Mission régionale d'autorité environnementale

**Avis sur le projet d'exploitation
du parc éolien Ferme éolienne de l'Oliva
à Leffincourt et Contreuve (08)
porté par la société Ferme éolienne de l'Oliva SAS
filiale de VOLKSWIND GmbH**

N° réception portail : 2588/A P
n°MRAe 2025APGE57

Figure 2: Le projet s'inscrit dans un contexte éolien dense

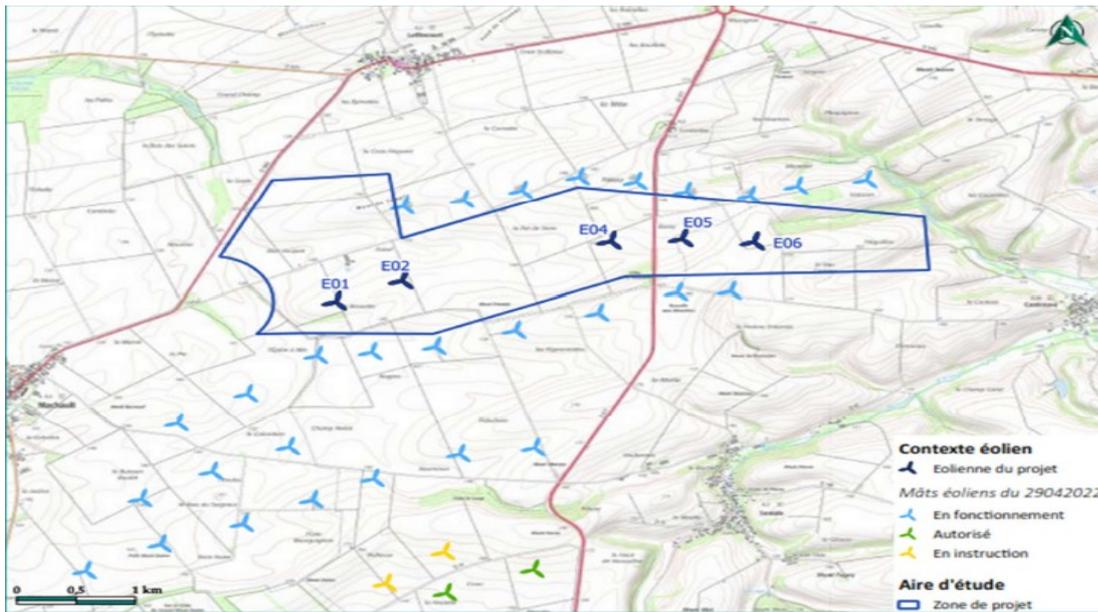
L'Ae rappelle que la Société française pour l'étude et la protection des mammifères⁷ (SFPEM) recommande de proscrire l'installation des modèles d'éoliennes dont la garde au sol est inférieure à 50 m lorsque le diamètre du rotor est supérieur à 90 m pour limiter l'impact des éoliennes sur les chauves-souris. Le projet de l'Oliva ne respecte pas ces caractéristiques (garde au sol de 24 m pour un diamètre de rotor de 126 m).

L'Ae recommande au pétitionnaire de choisir un modèle d'éolienne avec une hauteur de garde au sol de 50 m minimum, ou de réduire le diamètre du rotor à moins de 90 m avec une garde au sol de 30 m minimum.

Figure 3: Contexte éolien dans un rayon de 20 km .

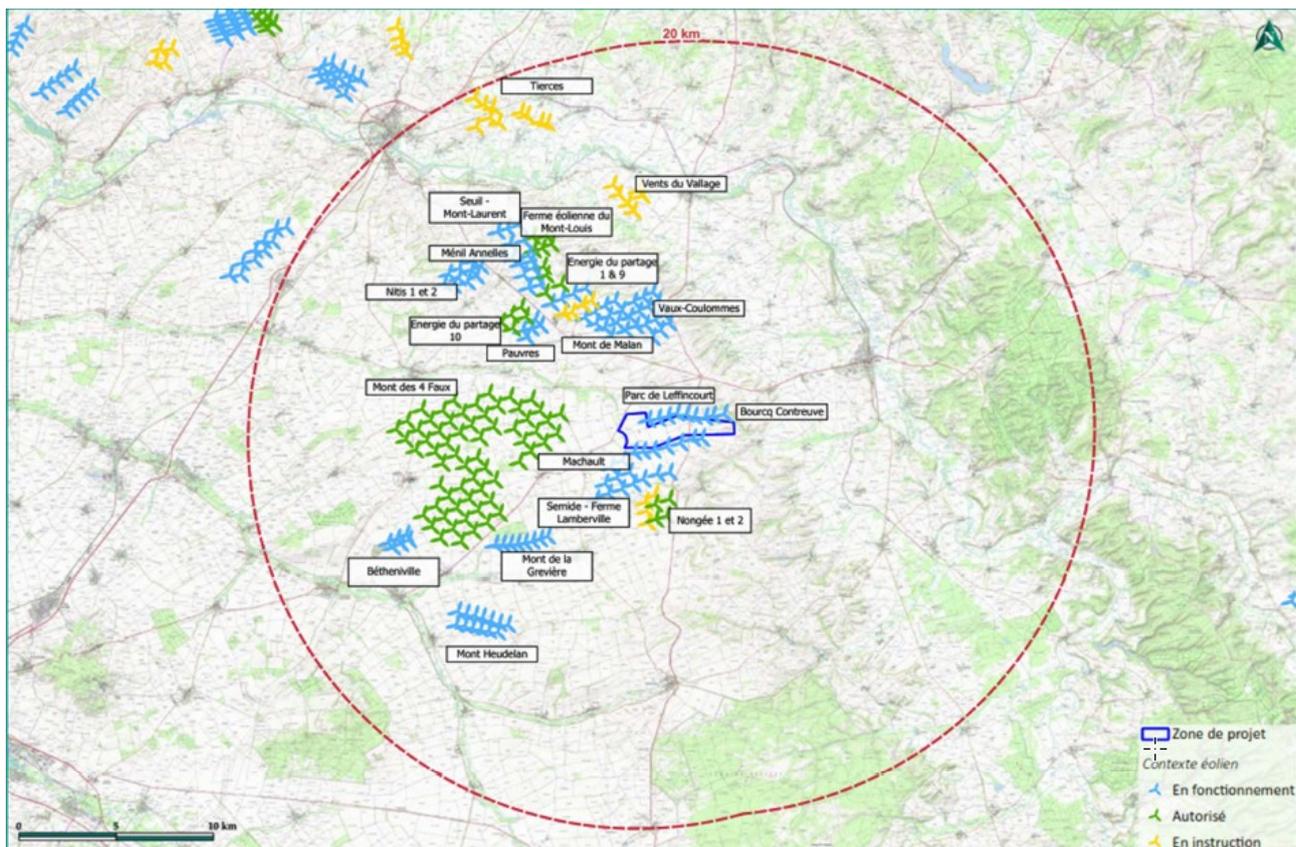
L'autorisation unique délivrée par le Préfet des Ardennes à la société SAS Parc éolien Mont des 4 Faux, à 3,3 km à l'ouest de la ZIP, ayant été annulée par la cour administrative d'appel de Nancy, l'Ae s'est interrogée sur la validité des conclusions du dossier du fait de l'absence du projet éolien du Mont des quatre Faux.

Aussi l'Ae recommande au pétitionnaire de reprendre son analyse paysagère, sans le parc du Mont des 4 Faux et de proposer des mesures « éviter, réduire, compenser » (ERC) visant à corriger les effets cumulés du parc de l'Oliva et des autres parcs réalisés ou en cours d'instruction, de forts risques d'encerclement de certains villages avoisinants.
